# Landkreis Kronach, Rad-Orte-Katalog

Rad-Ort Nummer 17-018

Ort Kronach, Radweg Richtung Glosberg, N 50°16'38“, O 11°18'22“

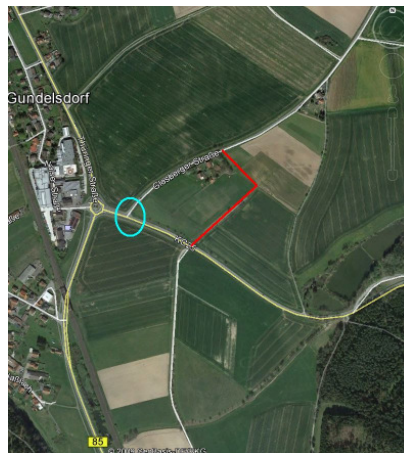
- Die KC25 nach rechts zu befahren, ist zu gefährlich, weil auf gut 2 km Länge bis oben zur Letzenhof-Einmündung der Radweg fehlt.
- Der nach Querung der KC25 geradeaus weiterführende Feldweg Richtung Glosberg (rot) ist in einem für Fussgänger und Radler ungeeigneten Zustand.
- Der Fuss-/Radweg nach links ist nicht an die Glosberger Strasse angebunden, sondern bei der Einmündung durch einen Graben abgeschnitten.

- A) Die KC25 queren und auf der Fahrbahn bis zur Glosberger Strasse fahren. So fahren praktisch alle Radler, ebenso in Gegenrichtung von Glosberg nach Kronach.  
B) Den Fuss-/Radweg bis zum Gundelsdorfer Kreisel nehmen, erst dort die KC25 überqueren und das gegenüberliegende Fuss-/Radweg-Stück zurück zur Glosberger Strasse fahren; ein Umweg von knapp 200 Metern.

### Foto vom Ort

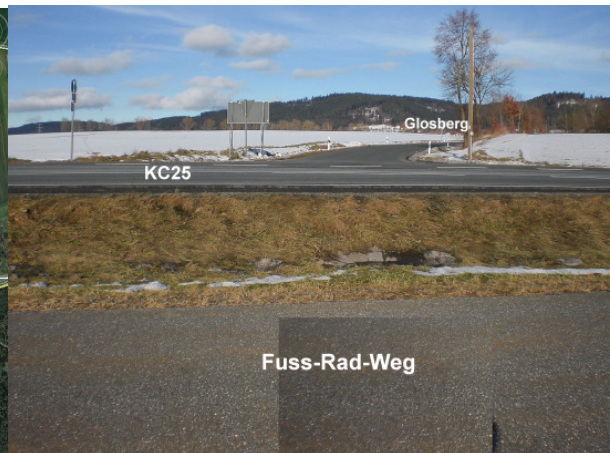
Gefährdung der Radler auf der Fahrbahn der KC25; oder unnötiger Umweg über den Gundelsdorfer Kreisel.

- Bei der Glosberger Strasse eine passende Brücke über den Graben bauen (blauer Kreis), und eine Querungshilfe einrichten.
- Den Geradeaus-Feldweg zum Fuss- und Radweg ausbauen (rot).
- Die KC25 auf der Nordseite bis zur Letzenhof-Einmündung mit einem Fuss-/Radweg begleiten, u.a. angeschlossen an die Einmündung des Fuss-/Radweges von Kronach.

Gunther Dressel antwortet: *Hier besteht für den Landkreis keine Veranlassung einer Änderung. Die Radwegebeschilderung führt über die **sichere** Querungshilfe am Kreisverkehr. Bei ihrem Vorschlag würden die Radfahrer auf freier Strecke die stark befahrenen Kreisstraße queren. Dies würde zu einer nicht zulässigen Gefährdung der Fußgänger und Radfahrer führen.* [Wer den Rad-Ort beobachtet, stellt fest dass der überwiegende Anteil der Radler den Umweg nicht akzeptiert, auf freier Strecke die stark befahrene Kreisstraße nicht nur quert, sondern sie dann auf knapp 200 m befahren muss.]
